**VOLVO**

# VERKSTADS- MEDDELANDE

BETR.	AUTOMATISK VÄXELLÅDA BW 35 140, 164	PRODUKT	P
		GRUPP	44
		NR	13
DATUM	Mars 1970

### Oljekylare för automatväxellåda.

Bild 1

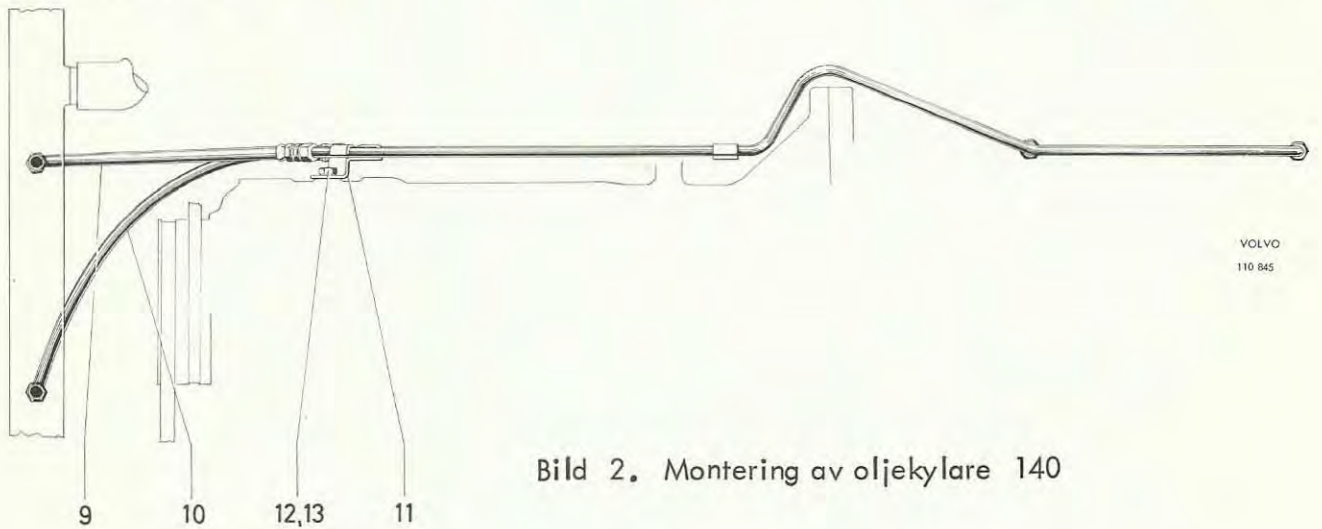
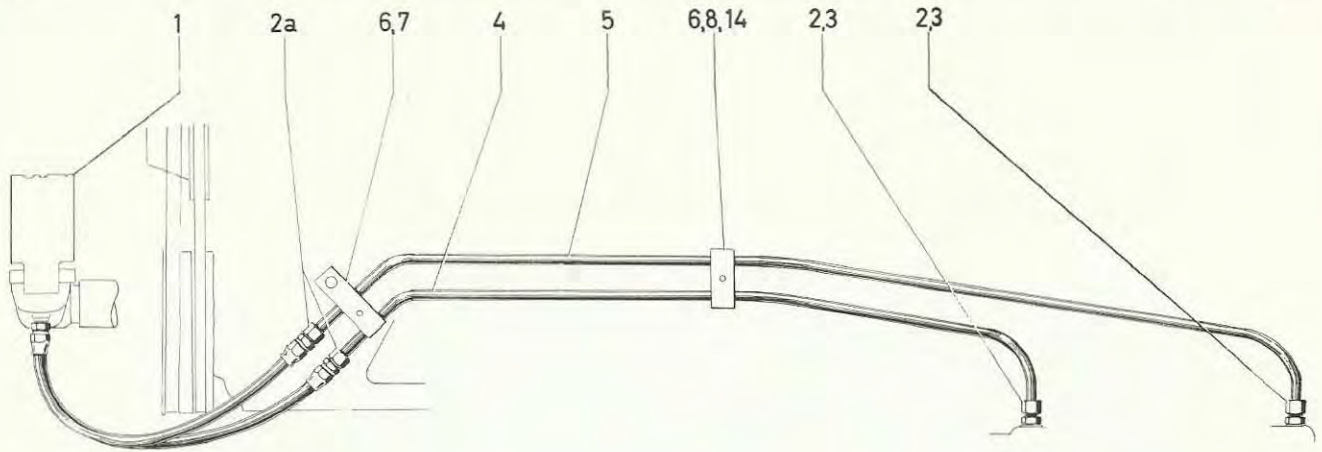
- En oljekylare finns nu i produktion. Den är inbyggd i botten tanken på motorns kylare.
- Vid montering på tidigare vagnar måste därför standardkylaren bytas ut. Oljeröret (2 bild 1) tas bort varefter kylaren ansluts enligt bild 2 eller 3.

Bild 2. Montering av oljekylare 140

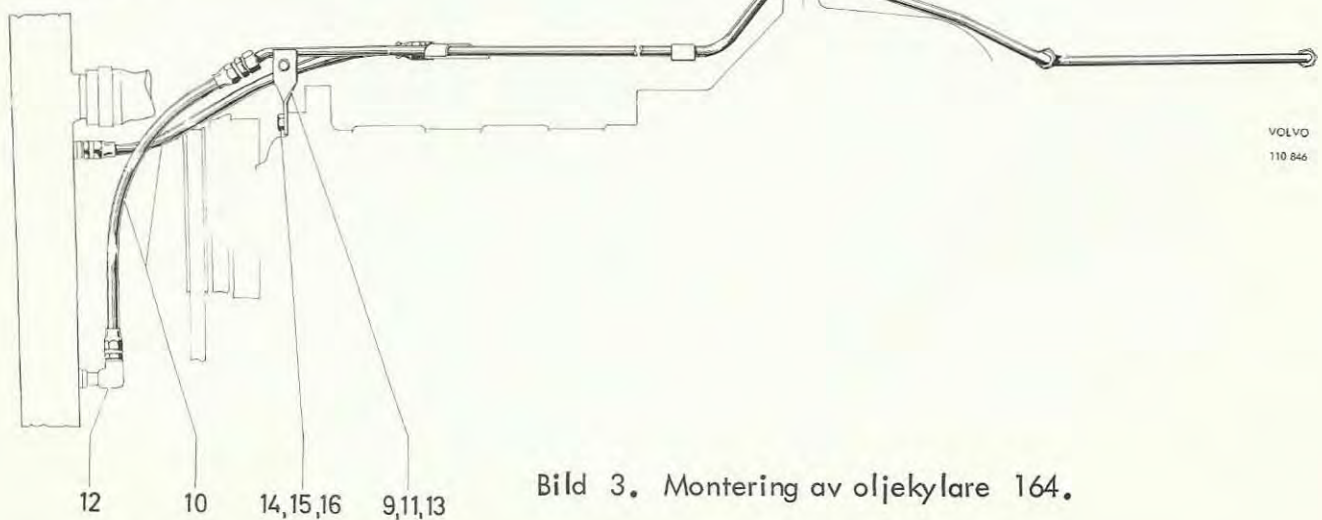
På 164 kan oljekylaren monteras från tillverkningens början, på 140-serien endast från och med 69-års modell.

<u>Benämning</u>	<u>Antal</u>	<u>Detaljnummer</u>	<u>Position Bild 2</u>
Kylare	1	252169	1
- Överfallsmutter	2	954350	2
-     "-	2	954322	2 a
- Kona	2	954365	3
Bundyrör	0,77 m	954315	4
-"-	1,08 m	954315	5
Klammer	2	943815	6
Skruv	1	955138	7
Konsol	1	682144	8
- Slang	1	686000	9
-     "-	1	686001	10
Konsol	1	684132	11
Skruv	1	940113	12
Fjädrande bricka	1	941907	13
Skruv	1	960866	14
